ПАСПОРТ ДОСТУПНОСТИ

объекта социальной инфраструктуры (ОСИ) № 03

объект: Федеральное государственное бюджетное образовательное
учреждение высшего образования «Тульский государственный университет»,
ФГБОУ ВО «ТулГУ» (учебный корпус № 2)

**АКТ ОБСЛЕДОВАНИЯ
объекта социальной инфраструктуры
К ПАСПОРТУ ДОСТУПНОСТИ ОСИ № 03**

Фото 16

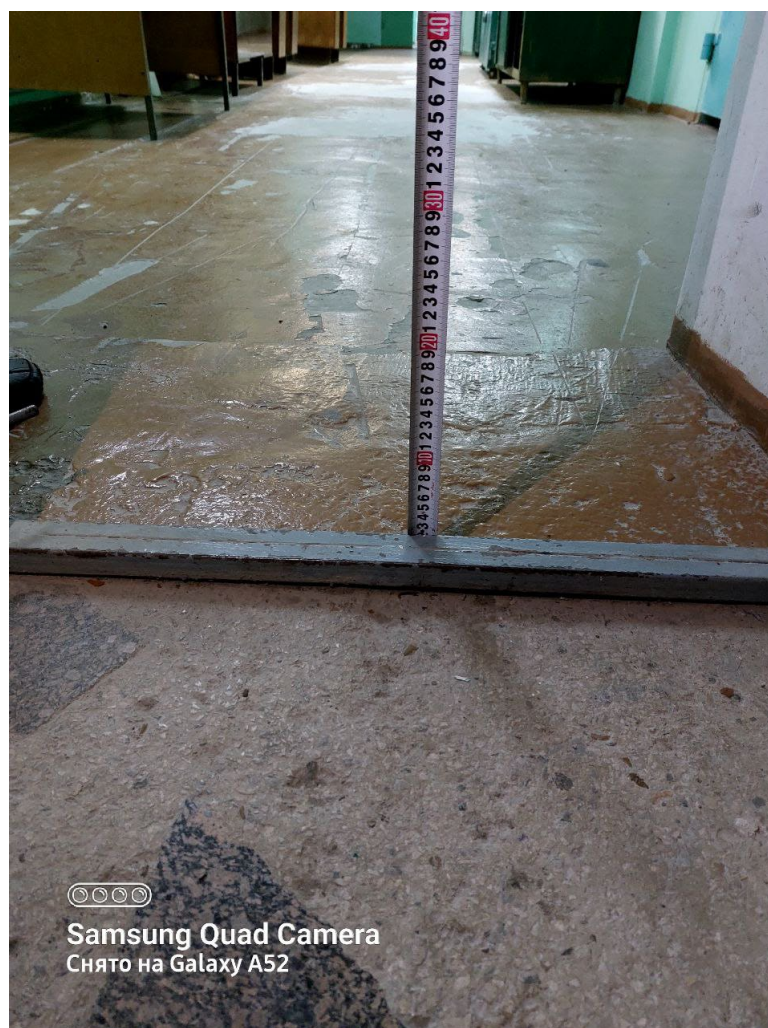
4.1	Кабинетная форма обслуживания	есть		15,30, 34,37, 40,41, 44, 46,47, 49,51, 54, 57	Отсутствуют информирующие тактильные таблички с названием помещений	С, Г, У	Установить информационные тактильные таблички с шрифтом Брайля и названием, рядом с дверью со стороны дверной ручки на высоте 1,4-1,6м, выполненные рельефно-точечным и рельефно-графическим способом с названием и номерами конечной цели движения	Текущий ремонт
				15,31,35, 38,42, 45,52, 55,	Ширина дверных проемов менее 0,9м.	К, О,С	Предусмотреть ширину дверных проемов не менее 0,9м в свету. (п. 6.1.5 СП 59.13330.2020) До ремонта обе створки двери должны находиться в открытом состоянии.	Текущий ремонт
				57	Отсутствует контрастная маркировка дверной ручки по отношению к двери	С, У	Обеспечить контрастную маркировку дверных ручек по отношению к двери.	Текущий ремонт
				16,32,	При входе в	К, О,	Установить	Текущий

Фото 50

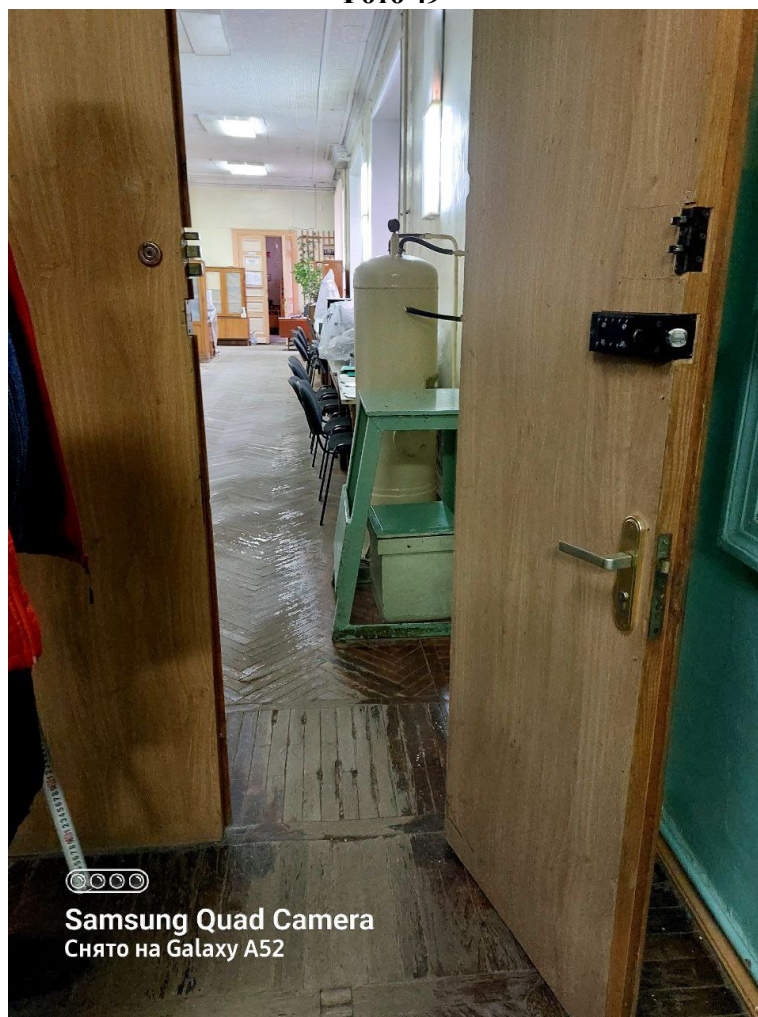
- не менее 0,5 м. (п.8.2.2 СП 59.13330.2020)	
	Лабораторные аудитории			50	Отсутствует оборудование в учебных классах необходимое для инвалидов.	С, Г	Рекомендуется оборудовать учебные классы Индукционной петлей, видео увеличителем (лупа), интерактивной доской.	Текущий ремонт
	Компьютерные аудитории	есть		33,36	Компьютерн ые классы не оборудованы и не обозначены места для обучения инвалидов.	К, О, С, Г, У	Рекомендуется оснастить компьютерные кабинеты (не менее 5% мест) специализированны м оборудованием и программным обеспечением, в том числе, Интернет ресурсом, а также методической, справочной и информационной поддержкой, доступными для инвалидов (системы считывания экранной информации, программы распознавания речи, экранные увеличители, клавиатура, продублированная шрифтом Брайля и т.п.)	Текущий ремонт
